Dodatek č. 7

1. Smluvní strany uzavřely dne 6. 12. 2022 na základě výsledku zadávacího řízení veřejné zakázky nazvané „**Nemocnice Rychnov nad Kněžnou – rozšíření průmyslové zóny Solnice - Kvasiny**“, uveřejněné ve věstníku veřejných zakázek pod číslem Z2022-016454, smlouvu o dílo (tato smlouva ve znění pozdějších změn dále jako „smlouva o dílo“ nebo „SOD“ či „smlouva“).

2. Z důvodů uvedených ve změnových listech (dále také jen „ZL“) č. 51 až 61 dochází ke změně závazku, spočívající ve změně rozsahu předmětu díla, a to v provedení víceprací a méněprací dle dotčených ZL. Bližší odůvodnění změny je obsaženo v jednotlivých změnových listech, které tvoří přílohu tohoto dodatku.

Příloha č. 1 - změnové listy č. 51 až 61

ŘEZ A

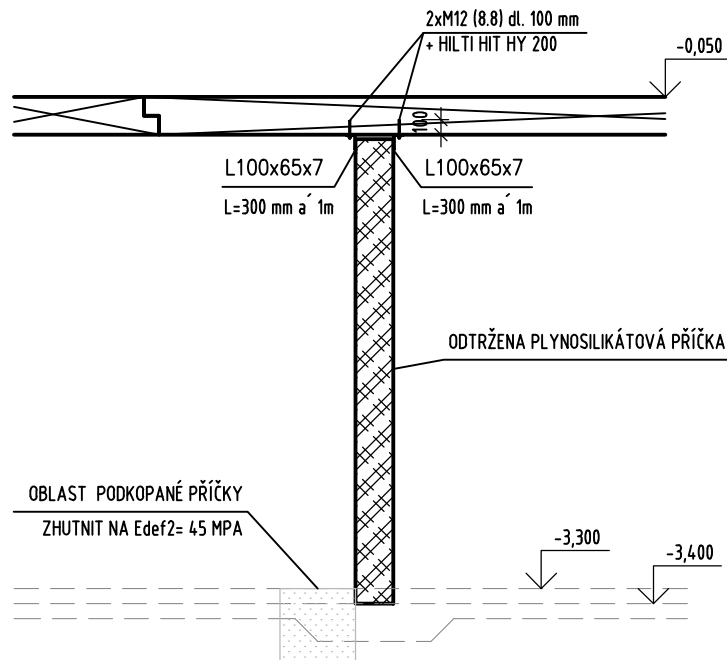
V prostoru sterilizace v 1. PP DIGP stávající zděná příčka, která zůstane zachována, se odtrhla od stropní konstrukce v důsledku špatného podloží pod stávající základovou deskou. Podloží pod příčkou a novou základovou deskou bude důkladně zhutněno a v horní části bude příčka kotvena ocelovými profily ke stropní konstrukci (viz v PD statické posouzení).

číslo výkresu / drawing No. D.2.121	název souboru / file name 02 NRK_DPS_121_02	číslo kopie / copy No.
--	--	------------------------

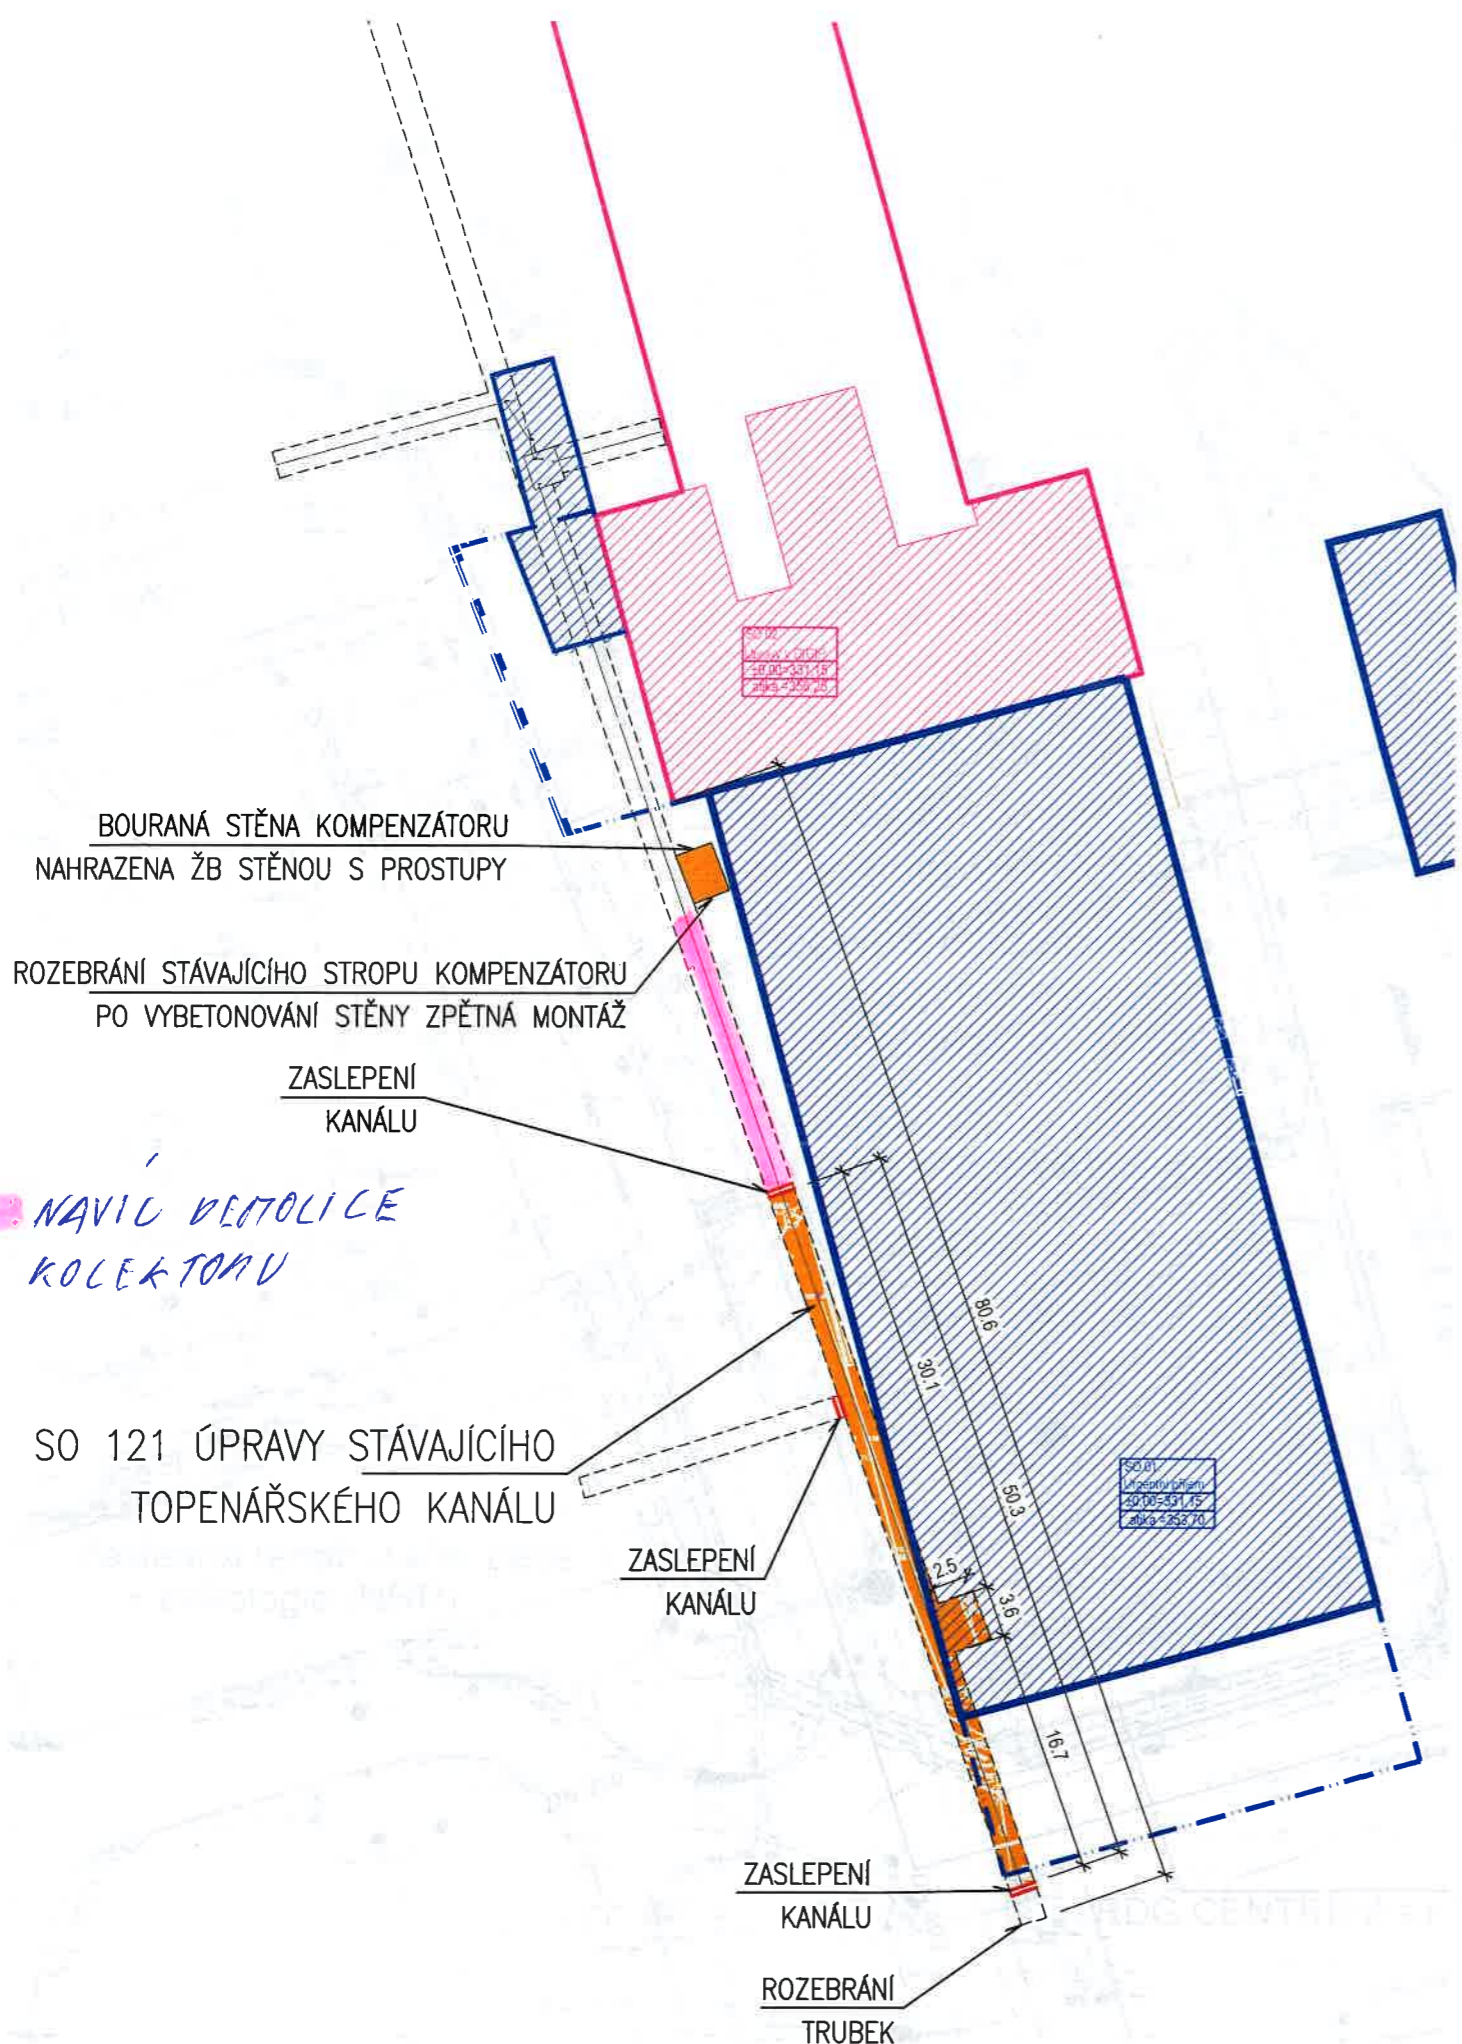
BOURANÁ STĚNA KOMPENZÁTORU
NAHRAZENA ŽB STĚNOU S PROSTUPY

ROZEBRÁNÍ STÁVAJÍCÍHO STROPU KOMPENZÁTORU
PO VYBETONOVÁNÍ STĚNY ZPĚTNÁ MONTÁŽ
